**高速実験炉原子炉施設（「常陽」）
第43条（試験用燃料体）に係る説明資料**

2022年4月8日

日本原子力研究開発機構 大洗研究所

酸化物燃料を溶融させる場合の熱設計基準値の設定 (1/2) ²⁶

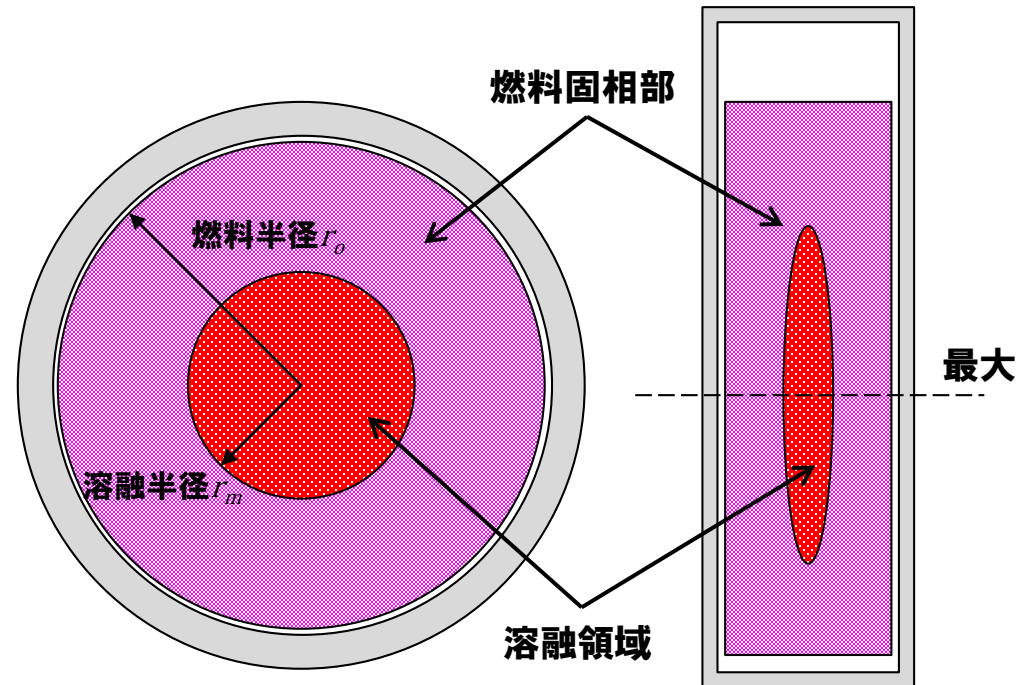
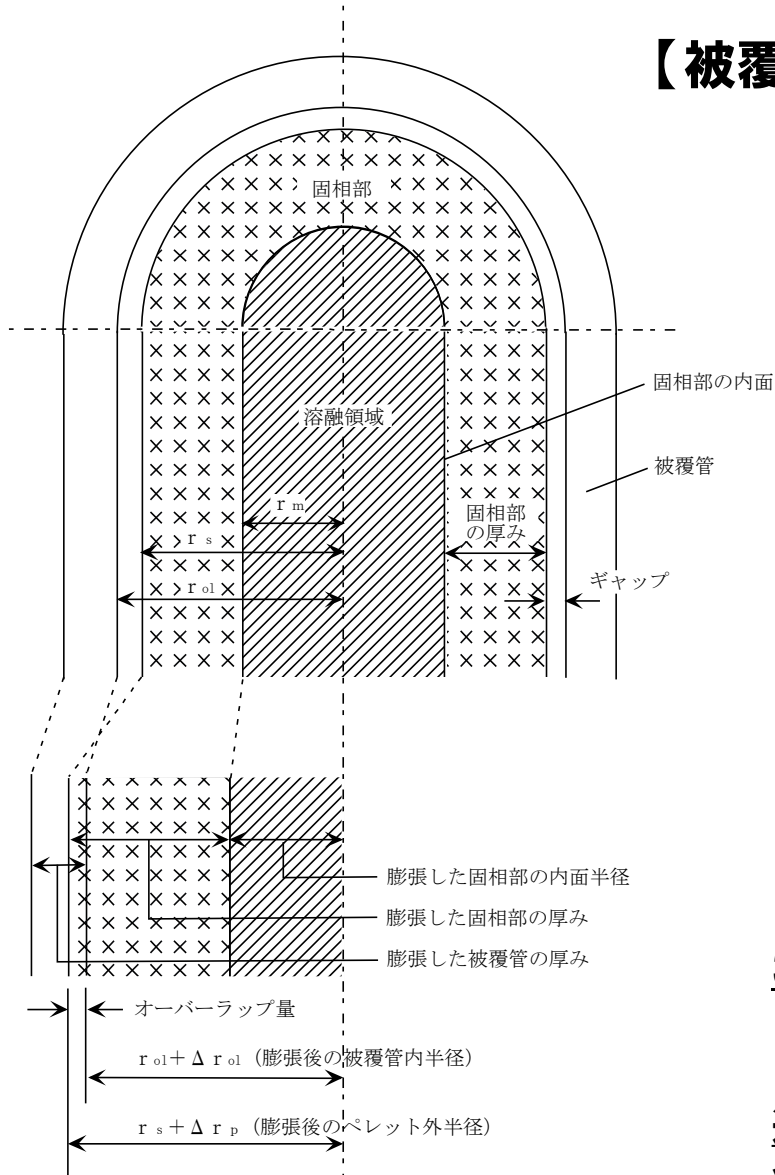
- **燃料の最大溶融割合の定義を明確にするとともに、30%で制限する根拠について技術資料中に説明を加えること。また、燃料溶融割合の運転段階での管理方法についても説明すること。**

- ・被覆管の過大歪（燃料の「故障」）に対して、燃料溶融による被覆管の機械的損傷防止として燃料温度に係る熱設計基準値を設定。
- ・燃料の一部溶融を伴う試験の場合は、燃料溶融割合を制限することで被覆管の機械的損傷防止を図る。
- ・被覆管の円周方向引張全歪は、SUS316の破断時の円周方向引張塑性歪の実験データに十分な設計余裕を考慮した3%以内とする。

3%を超えないよう、熱設計基準値を「溶融割合を30%」とする。

さらに、
過出力時に30%（熱設計基準値）を超えない通常運転時の溶融割合として「溶融割合20%を熱的制限値」とする。

- **燃料を溶融させるのは「先行試験用要素（酸化物燃料）」で、計画的に燃料を溶融させる場合、熱設計基準値及び熱的制限値を「燃料の最大溶融割合」で定める。**
- **燃料の溶融割合は、径方向の断面積割合で定義する。溶融割合の軸方向最大を最大溶融割合とする。**
- **照射燃料集合体の熱設計基準値は、被覆管の溶融破損防止の観点から燃料最高温度に係る熱設計基準値を定めている。**
- **燃料の最大溶融割合も同様に被覆管の溶融破損防止の観点から設定。**
- **熱的制限値は、運転時の異常な過渡変化時に熱設計基準値を超えない通常運転時の制限として設定している。**
- **保安規定には、運転計画書の確認事項として燃料集合体の熱的制限値を確認することを明確に記載する。**

先行試験用要素の燃料仕様検討例 (1/3)

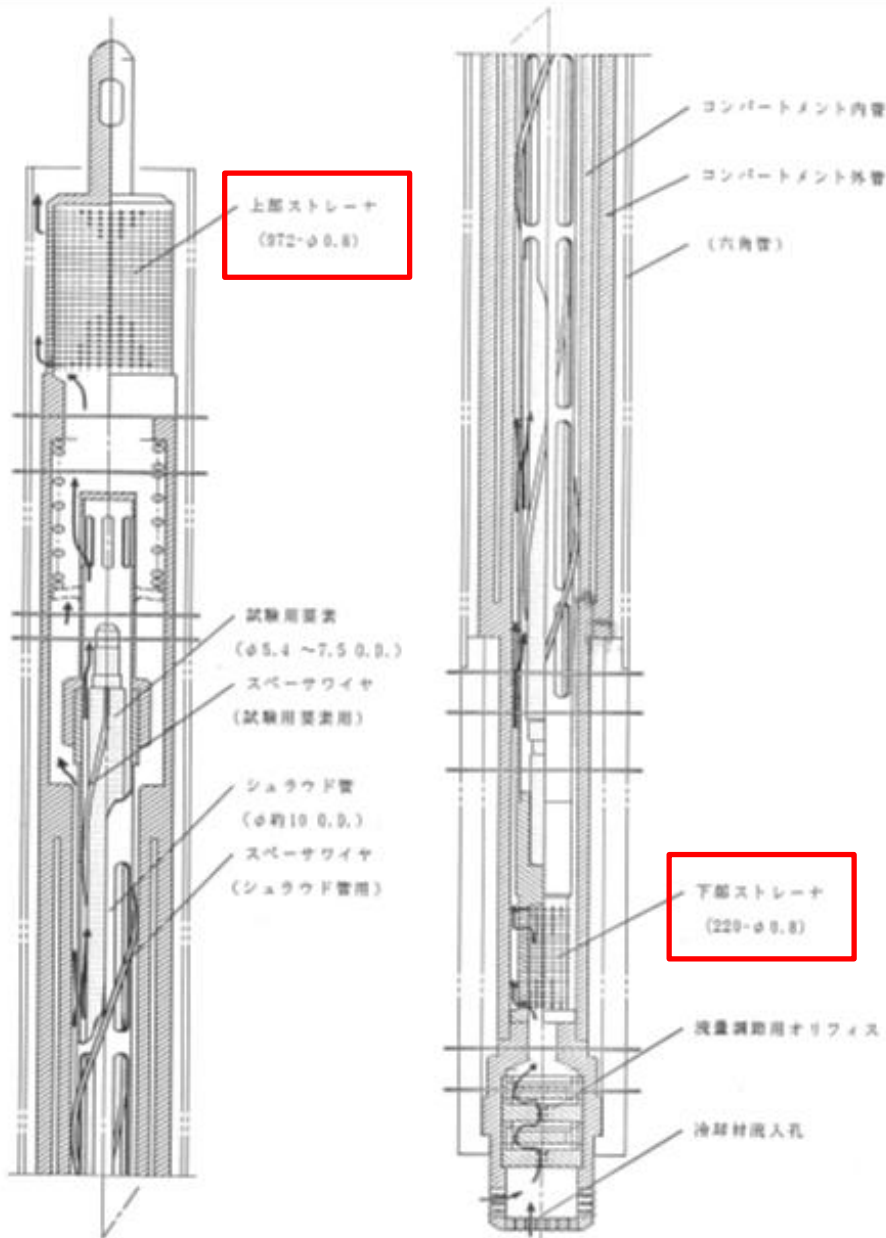
- ・ 個別の試験用燃料要素の説明において、設置変更許可段階での制限値を逸脱する具体的な組み合わせを説明し、設置変更許可段階での制限の範囲が妥当であることを説明すること。

- ・仕様範囲の中でもペレット径、被覆管肉厚などの組合せによっては設計は成立しない。
- ・プレナム体積、被覆管肉厚などを適切に設定することで設計を成立させることができる。
- ・設置変更許可申請書には、定めた仕様範囲のなかで設計の成立例を示し（次ページ以降）、実際に製作する要素については設工認申請書で評価を実施する。

- ・ 先行試験用要素及び基礎試験用要素について、いくつかの具体的な組み合わせ例に対する評価結果を説明する。

→ 「先行試験用要素及び基礎試験用要素の仕様の考え方及び評価例」に評価例を記載。
